P.U.A.
(Piano Urbanistico Attuativo)
relativo alla
Scheda RUE n.49
“AREA IL MOLINONE”-
(Comune di Brisighella - Ra)

INTEGRAZIONE

RELAZIONE GEOLOGICA 22/12/2021

Oggetto: COMUNE DI BRISIGHELLA. PIANO PARTICOLAREGGIATO DI INIZIATIVA PRIVATA RELATIVO ALLA SCHEDA DI PRG N. 49 DENOMINATA "AREA IL MOLINONE" SITA IN VIA CICOGNANI. RICHIESTA DI DOCUMENTAZIONE INTEGRATIVA E CONTRIBUTO ISTRUTTORIO.

*Superficie di potenziale scorrimento, corrispondente al fattore di sicurezza minimo
calcolato in condizioni pre-sisma **Fs=1,51***

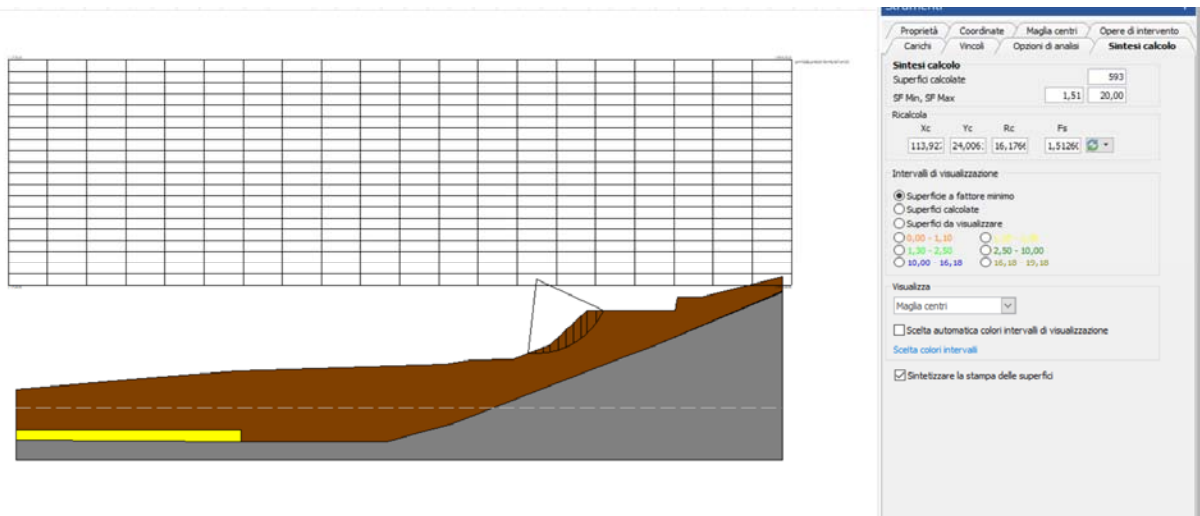
- essendo segnalata in corrispondenza della zona oggetto di studio nella tavola dei vincoli una area a rischio medio di frana (R2) dall'autorità di bacino distrettuale del fiume Po;

- ricadendo l'intervento in una zona di piede di versante vallivo;
- si richiede un approfondimento per la verifica delle condizioni generali di stabilità della zona.

CONDIZIONI PRE-SISMA $F_s = 1,51$
CONDIZIONI DI SISMA $F_s = 1,45$
CONDIZIONI POST-SISMA $F_s = 1,29$
